Bakgrunn for vedtak om konsesjonsendringer,
detaljplan og miljø-, transport- og
anleggsplan for

Skorveheia vindkraftverk med nettilknytning

Tiltakshaver Norsk Vind Skorveheia AS
Referanse 201904895-76
Dato 15.06.2020
Ansvarlige Arne Olsen og Øyvind Leirset
Saksbehandlere Erlend Bjerkestrand og Matilde Anker

Figur 4: Ny og gammel trasé for adkomstvei. Kilde: Norsk Vind.

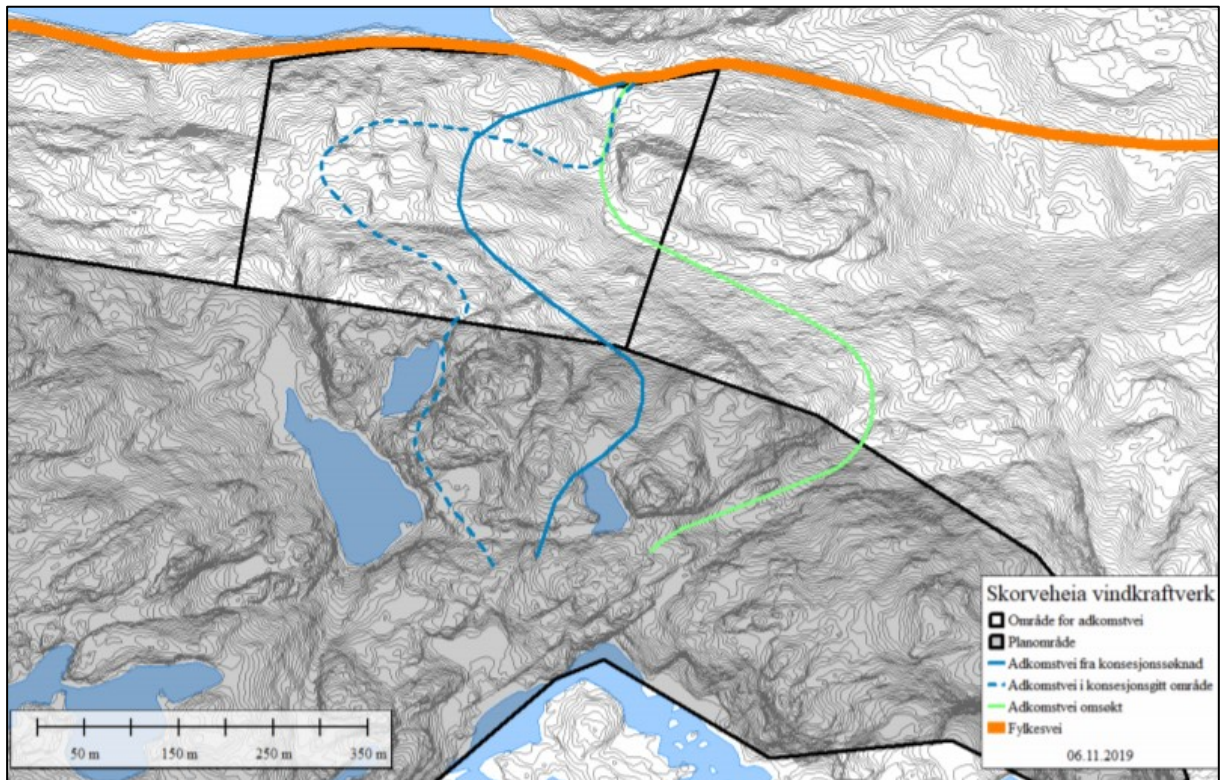
Det er søkt om endring av konsesjon for bygging av adkomstvei fra fylkesvei 44 og frem til vindkraftverket. Veien er planlagt i det samme området som i konsesjonssøknaden, men Norsk Vind skriver at den nye traseen følger terrenget bedre. Den gamle traseen er vist med blå strek i Figur 4, mens den nye traseen er vist med grønn strek. Den nye traseen er 830 meter; ca. 100 meter kortere enn den gamle.

Figur 6: Kartet viser endret trasé for kraftledningen inn mot vindkraftverket. Ny trasé er vist med rød strek.
 Kilde: Norsk Vind.

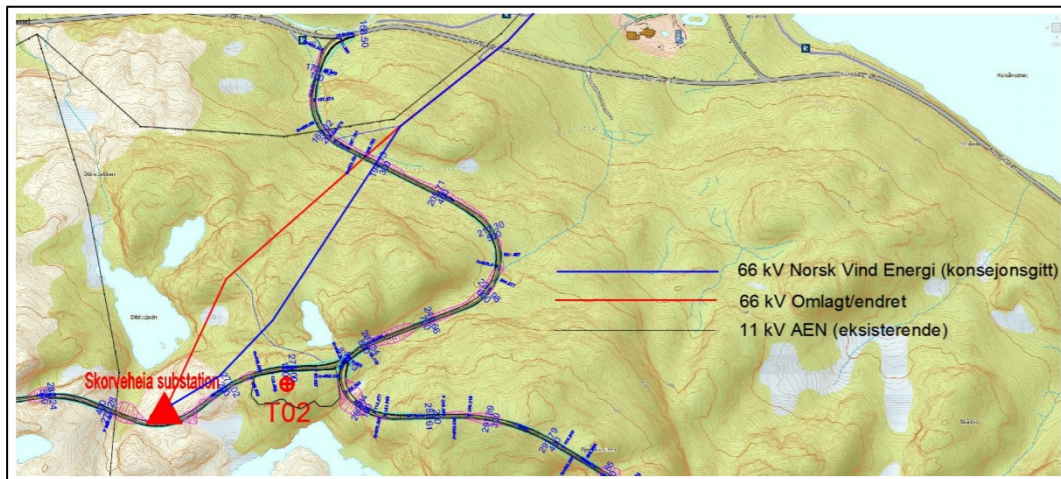
Norsk Vind har under detaljprosjekteringen av nettilknytningen endret traseen for kraftledningen de siste ca. 600 meter inn mot transformatorstasjonen i vindkraftverket. Traseen er skjøvet vestover fra der den krysser planlagt adkomstvei, se Figur 6 under. Norsk Vind begrunner endringen med bedre trasé og økt avstand til vindturbinene og adkomstveiens skjæringer og fyllinger. Traseen gir også bedre innføring mot Skorveheia transformatorstasjon.

Figur 7: Utsnitt av detaljplankart for nettilknytningen. Kartet viser plassering av koblingsstasjon og adkomstvei til stasjonen på Midtfjellse. Kilde: Norsk Vind.

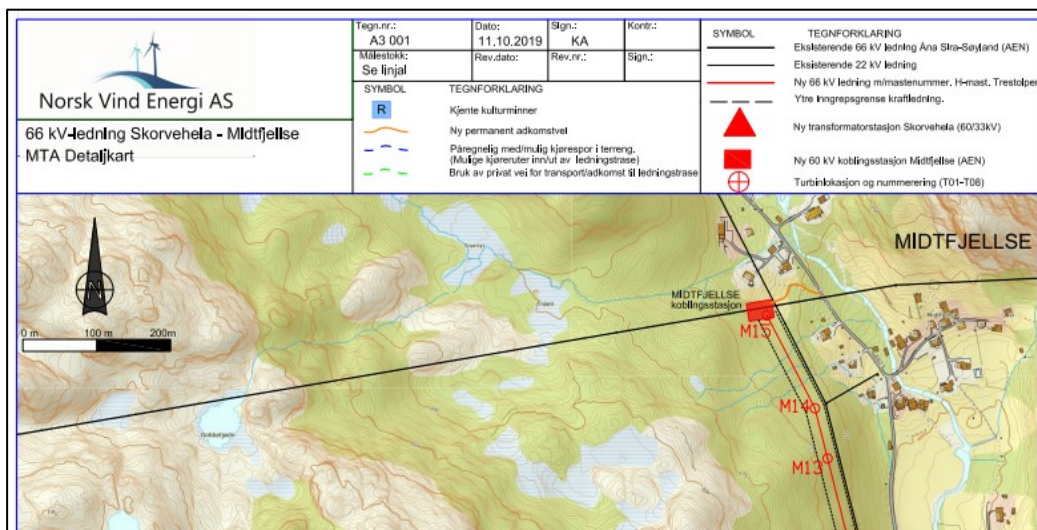
Norsk Vind planlegger å etablere en utendørs koblingsstasjon like vest for Midtfjellse, se Figur 7. Denne er ikke endret fra konsesjongsitt løsning, men det søkes om at en adkomstvei på 90 meter skal inngå i konsesjonen. Arealbehovet for koblingsstasjonen er ca. 800 m².

Flekkefjord kommune har kommentert at koblingsstasjonen skal være til minst mulig sjenanse for beboerne på Midtfjellse. NVE registrerer at det planlegges å etablere som et utendørs luftisolert anlegg på et areal på ca. 800 m², og en bygning på ca. 50 m² for styring og kontroll av anlegget. NVE ber Norsk Vind vurdere størrelsen på bygningen, og setter som vilkår at dere sender inn målsatte (1:100) fasade- og plantegninger som viser hvordan stasjonen skal bygges. Tegningene skal vise materialbruk, fargevalg og overgang til eksisterende terreng. Tegningene og beskrivelsene skal oversendes NVE for godkjenning før arbeidet med bygningmassen og tilhørende utearealer igangsettes.

Figur 13: Utsnitt fra kartblad 2 av detaljplanen. Massetaket vises med rød skravur under T2, mens riggområdet ved fylkesvei 44 vises med rød skravur helt øverst i kartutsnittet.

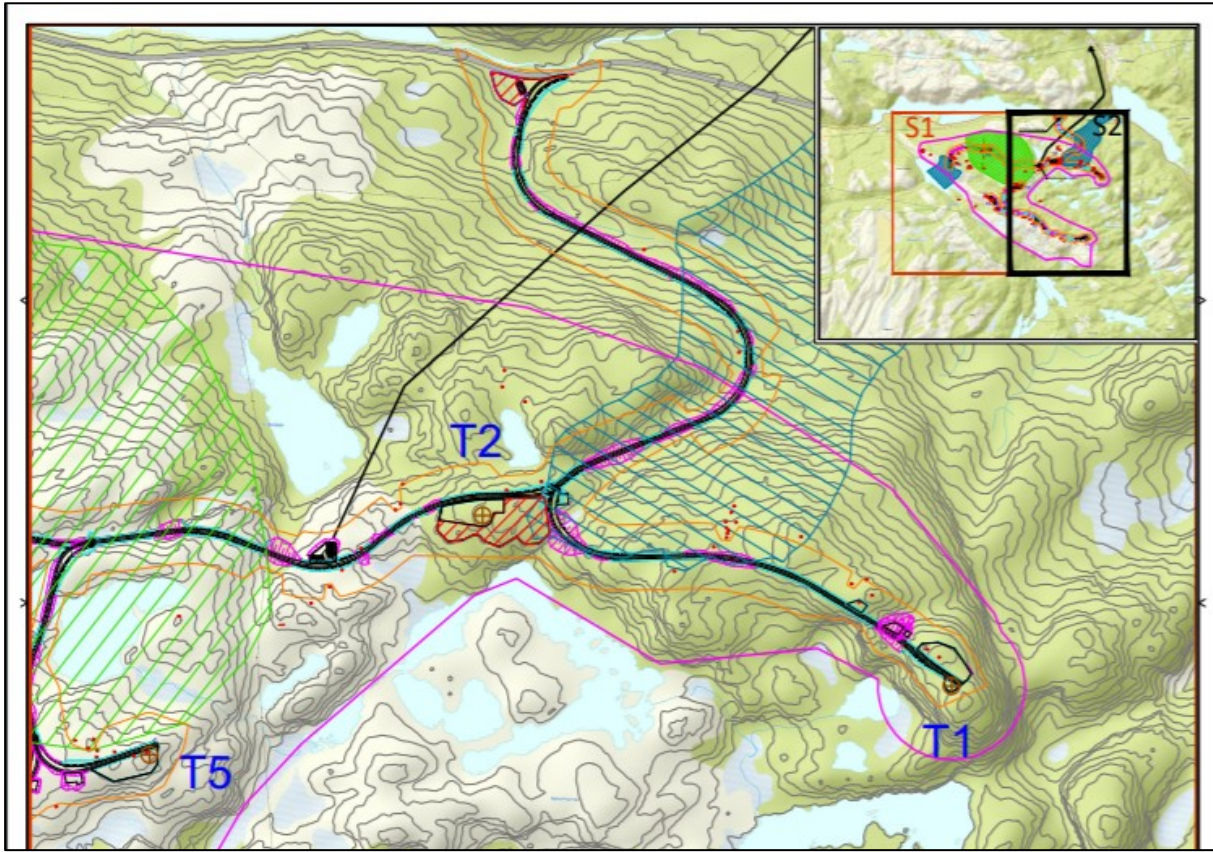
Ifølge detaljplan/MTA planlegges det for massebalanse for veibyggingen i planområdet, og detaljert masseberegning vil bli gjort som en del av detaljprosjekteringen. Norsk Vind har planlagt et massetak ved turbin T2 (**Error! Reference source not found.**). Norsk Vind beskriver at massetaket vil benyttes som mellomlagringsplass for vindturbinkomponenter og som kranoppstillingsplass for T2. Det skal etableres et midlertidig riggområde der adkomstveien begynner ved fylkesvei 44. Norsk Vind planlegger å etablere deler av riggområdet til utfartsparkering etter endt utbygging, mens øvrige arealer tilbakeføres og istandsettes.

Planens mål om massebalanse og behov for å begrense omfanget av terrenginngrep, stiller krav til god og grundig detaljplanlegging og tett oppfølging av intern MTA/landskapsfaglig koordinator ved anleggsarbeidet. Massetakene/deponiet er imidlertid ikke detaljprosjektert. Fylkesmannen i Agder har kommentert at MTA'en ikke har beskrevet hvordan tilbakeføringen av massetakene skal gjennomføres, og Motvind Sørvest etterlyser beskrivelse av volumuttak, snitt- og plantegninger av massetakene. Norsk Vind bemerker at de vil sende inn en egen plan for tilbakeføring av massetak for godkjenning til NVE. De mener det er vanskelig å lage en god plan for dette arbeidet før de har detaljprosjektert disse inngrepene. NVE vil sette vilkår om at før eventuelle massetak tas i bruk skal det utarbeides en plan for etablering og istandsetting. Planen skal utformes i tråd med prinsippene i kapittel 5 i detaljplan/MTA, og skal forelegges grunneiere og kommunen for uttalelse. Planen skal godkjennes av NVE før arbeidet med massetak starter.

Figur 16: De røde oppdelte linjene viser de delene av grensestrengen som ble registrert av Fylkeskommunen sommeren 2019.

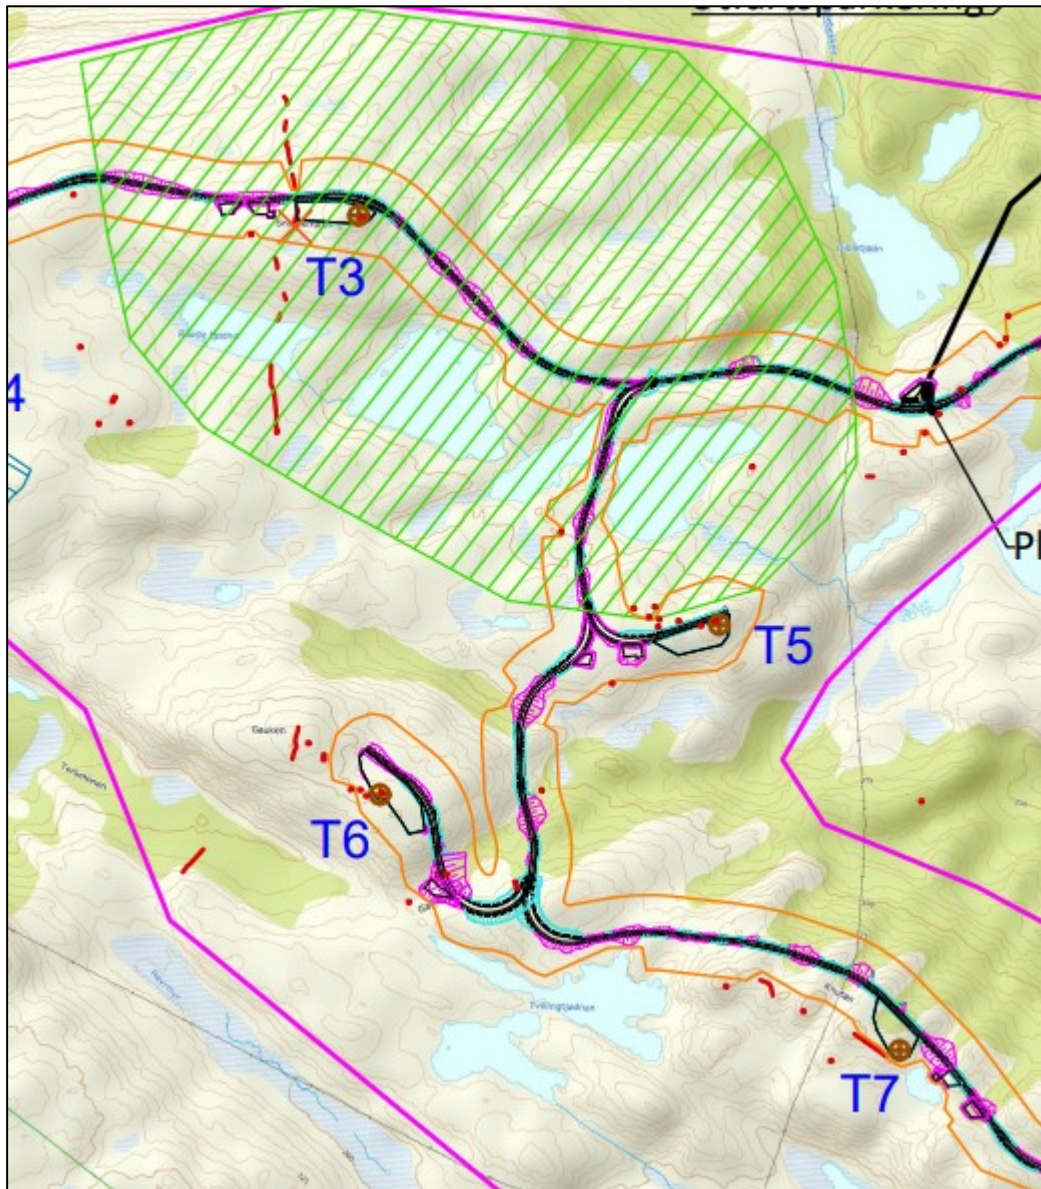
Norsk Vind beskriver i detaljplan/MTA at det automatisk fredete grensestrengen kan bli berørt av utbyggingen ved turbinpunkt T3 ved Snoreknuten. Internveien må krysse dette kulturminnet, men det er mulig de kan legge veien i en åpning i grensestrengen. Konsesjonær har justert inngrepsgrensen i dette området til å ikke berøre grensestrengen nord for internveien, se Figur 16. Norsk Vind vil så langt som mulig justere inngrepet for å ikke komme i konflikt med grensestrengen, men mener dette må ses i sammenheng med god landskapstilpasning. På Gauken ved turbinpunkt T6 beskriver Norsk

NVE mener detaljplan/MTA i tilstrekkelig grad beskriver hvordan kulturminnene i planområdet skal ivaretas i anleggsperioden. NVE konstaterer at grensestrengen kun er registrert og kartfestet i deler av planområdet, og at ikke hele området ble undersøkt. Kulturhistorisk museum har i sin vurdering til Fylkeskommunen påpekt at det er mulighet for at det finnes tilsvarende kulturminner i nærområder som ikke ble synfart. Det er mulig det er flere rester av grensegjerdet både innenfor og utenfor planområdet. NVE er ikke enig med VORF om at bygging av vindkraftverket vil forringe grensestrengen ved Snoreknuten totalt. NVE registrerer at fylkeskommunen ikke har gitt dispensasjon til frigivelse av deler av grensestrengen. Norsk Vind har pr. d.d. påklaget Fylkeskommunens vedtak. Norsk Vind beskriver i klagen at om ikke kulturminnet frigis må veien til turbinene T4 og T6 legges om i helt nye traseer, og har vurdert at endringene vil medføre større naturinngrep og dårligere landskapstilpasning enn forslagene i foreliggende MTA. Ut fra kjent kunnskap pr. d.d. mener NVE at det ikke er hensiktsmessig å endre traseene i området.
